**Avis délibéré de la mission régionale  
d'autorité environnementale  
Hauts-de-France  
sur le projet de parc éolien sur les communes de  
Montigny-le-Franc et Travaux-et-Pontséricourt (02)  
Étude d'impact du 11 mai 2022**

n°MRAe 2024-7772

AVIS DÉLIBÉRÉ n° 2024-7772 adopté lors de la séance du 3 avril 2024 par  
la mission régionale d'autorité environnementale Hauts-de-France

Carte d'implantation des parcs éoliens autour du projet (étude d'impact page 134)

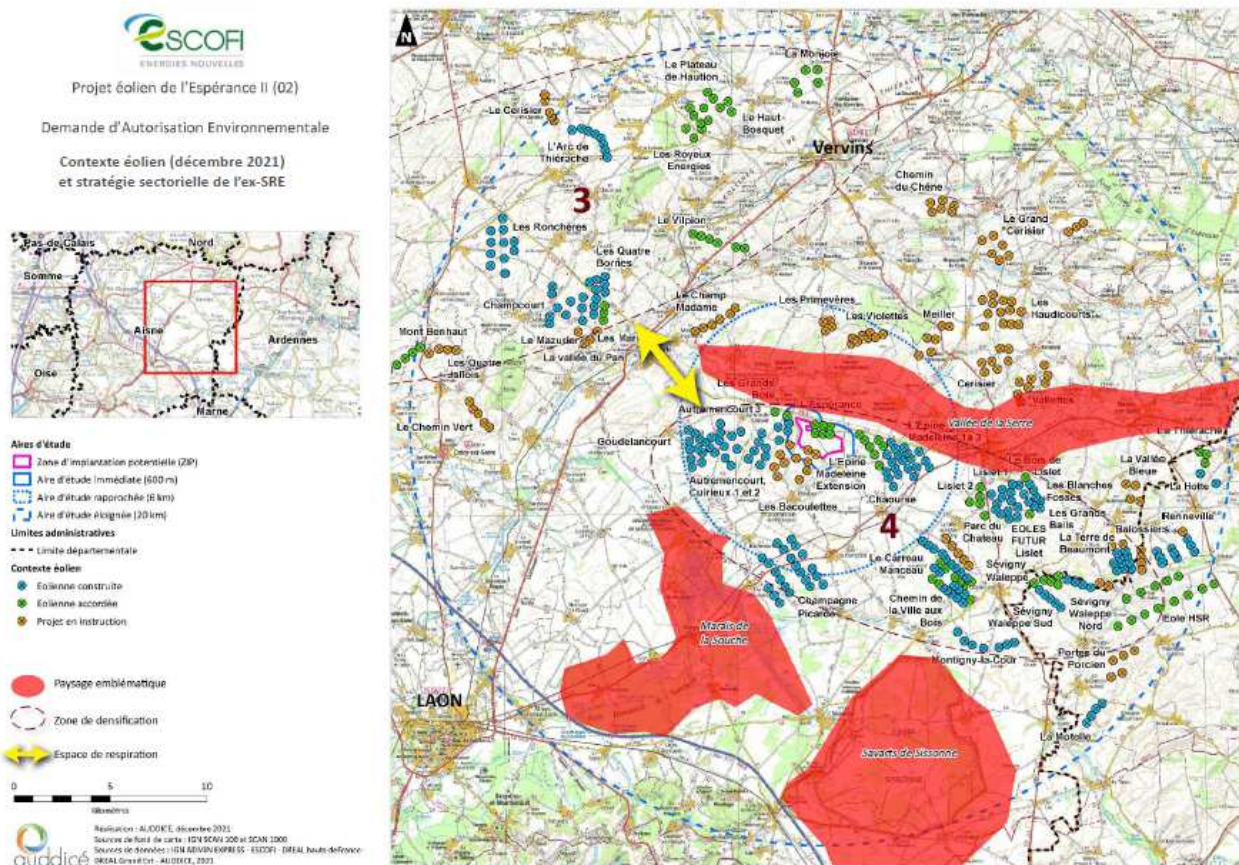
Le projet est localisé dans un contexte éolien très marqué et la carte ci-dessous fait apparaître dans un rayon de 20 km autour du projet (cf. étude d'impact page 133) :

Le projet contribue à densifier les parcs construits ou projetés situés à proximité.

Il constitue une extension du parc éolien de la société « Parc éolien de l'Espérance » autorisé et est situé à proximité des parcs éoliens des sociétés « Parc éolien de Saint-Pierremont » et « Parc éolien de Bouleau ». L'analyse des impacts du projet de trois éoliennes de la société « Parc éolien de l'Espérance II », de par sa proximité des parcs précités, ne peut être conduite indépendamment de celles des parcs voisins.

*L'autorité environnementale recommande de décrire les caractéristiques des parcs voisins (hauteur, taille des rotors, garde au sol, mesures d'arrêt des machines) et de les intégrer dans l'évaluation environnementale du parc éolien de la société « Parc éolien de l'Espérance II », notamment pour les mesures de réduction.*
